Број: 404-02-135/3/2016-11

30. август 2016. године

Одговор на питање – појашњење I Конкурсне документације за јавну набавку број 79/2016 – Наставак изградње објекта дечијег вртића у насељу Пора, Град Ужице

DETAQ OKNA MALOTERETNOG LIFTA
NOSIVOSTI 100 kg

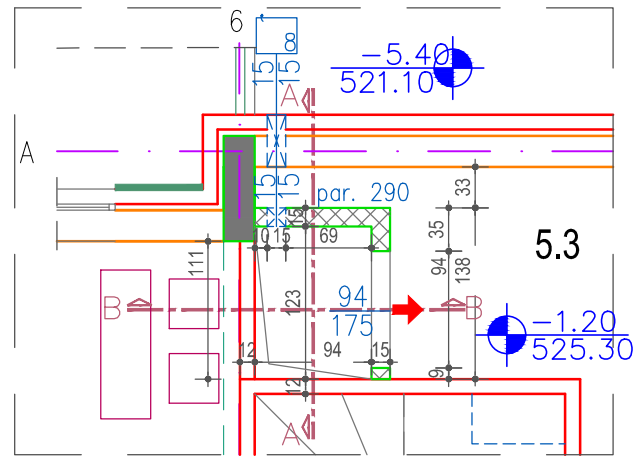
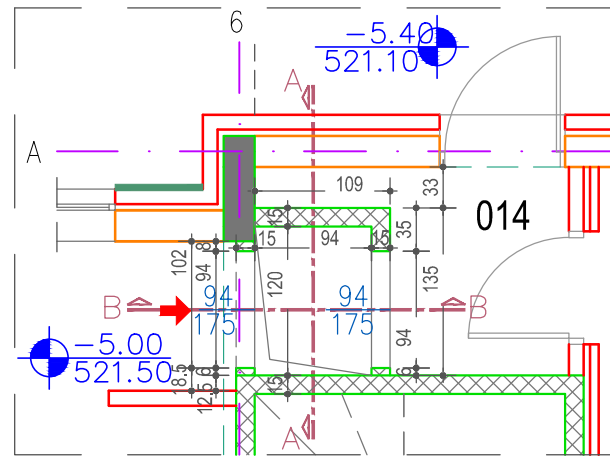
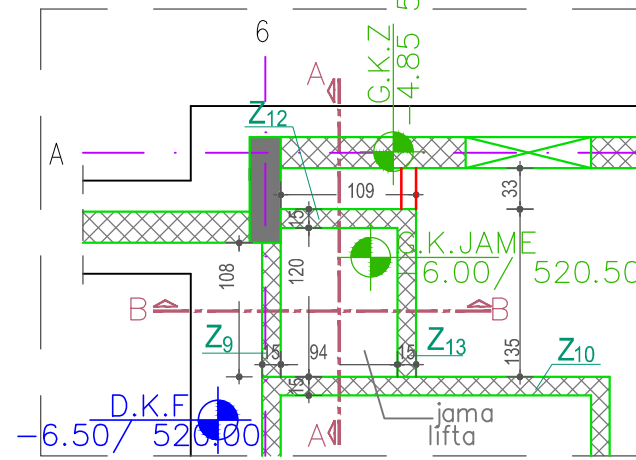
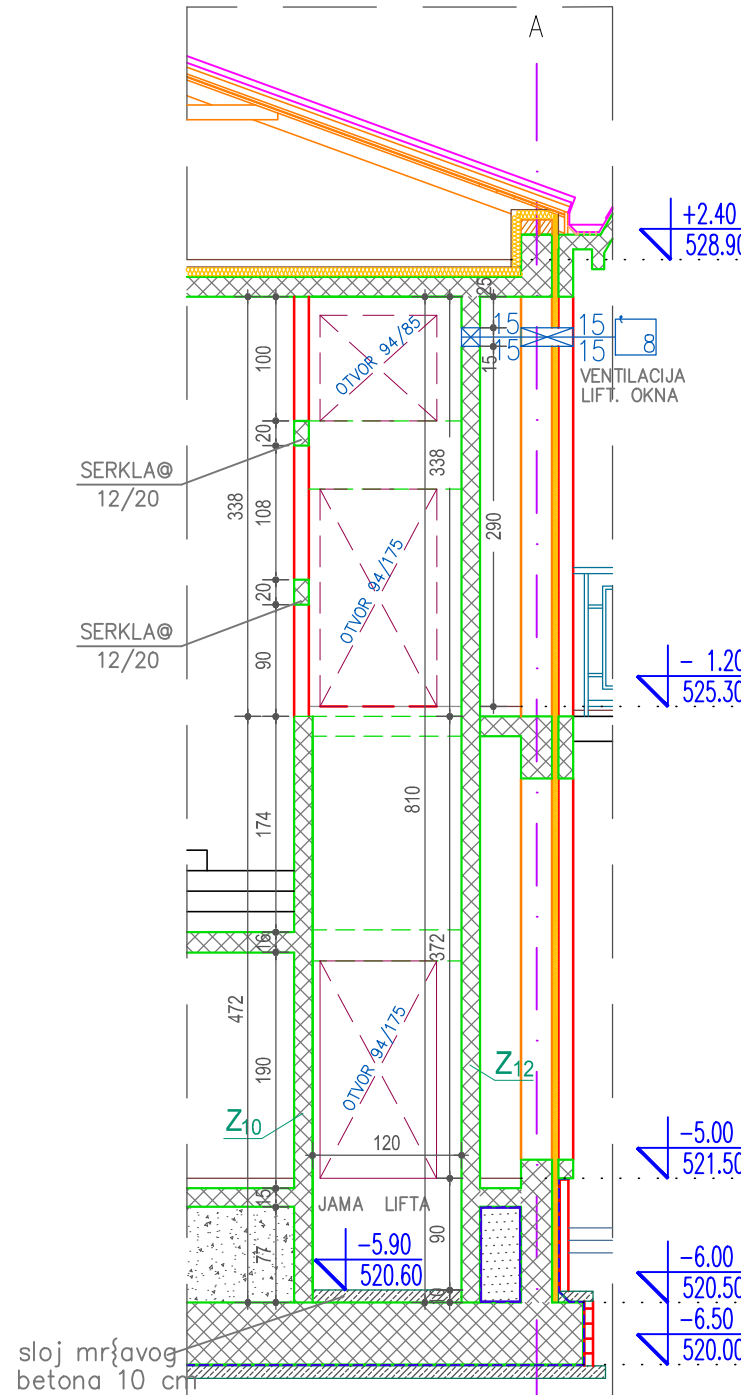
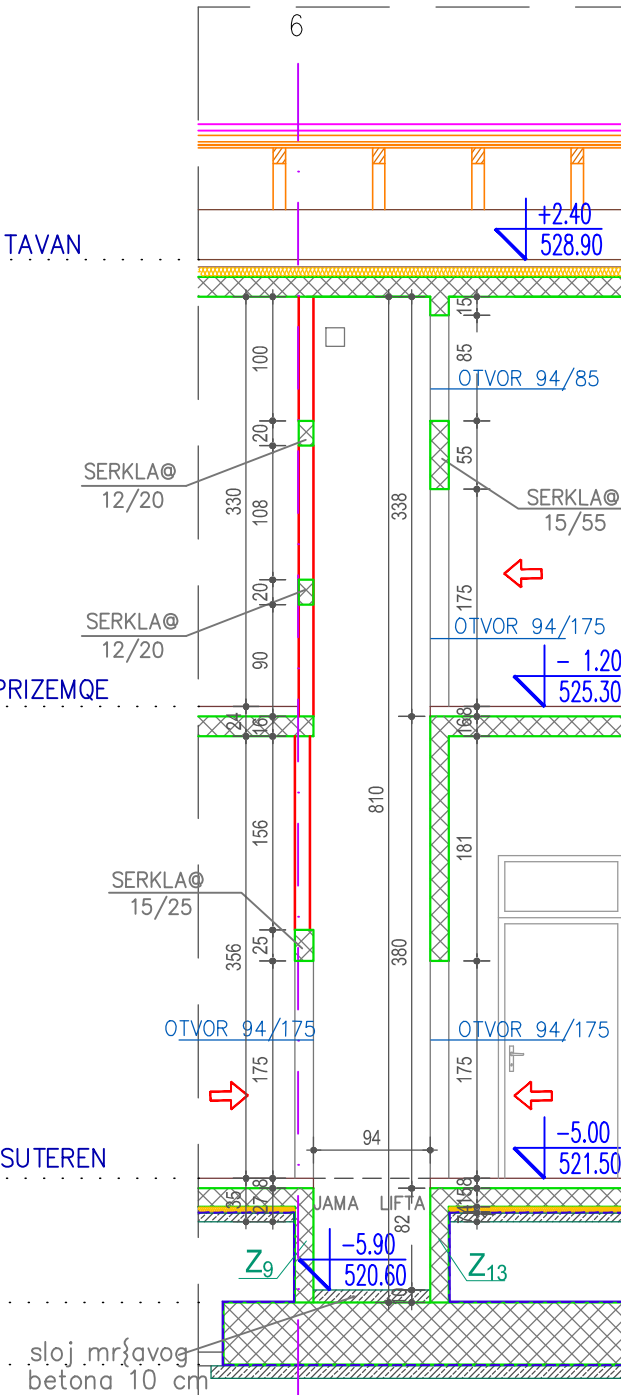
1. Молим Вас да нам доставите шеме клупа, оградe и врата по следећим позицијама из предмера ОПРЕМА И ОГРАДЕ V/3, V/4, V/5, V/6 и V/7
2. Позиција лифт:
 - Да ли је кабина дупли бокс ? Доња за прљаво, горња за чисто? Због тражене висине од 1620 мм
 - Колика је спратна висина објекта ?
 - Колика је дубина јаме ?

2. ЛИФТ – види детаљ, прилог 13 са свим подацима

2.1. дупли бокс – да, тражи се кабина подељена на 2 вертикална дела, бокса (чисто-прљаво)

2.2 спратна висина објекта $S_u = 356$ цм. и $P_r = 330$ цм.

2.3 дубина јаме 90 цм.
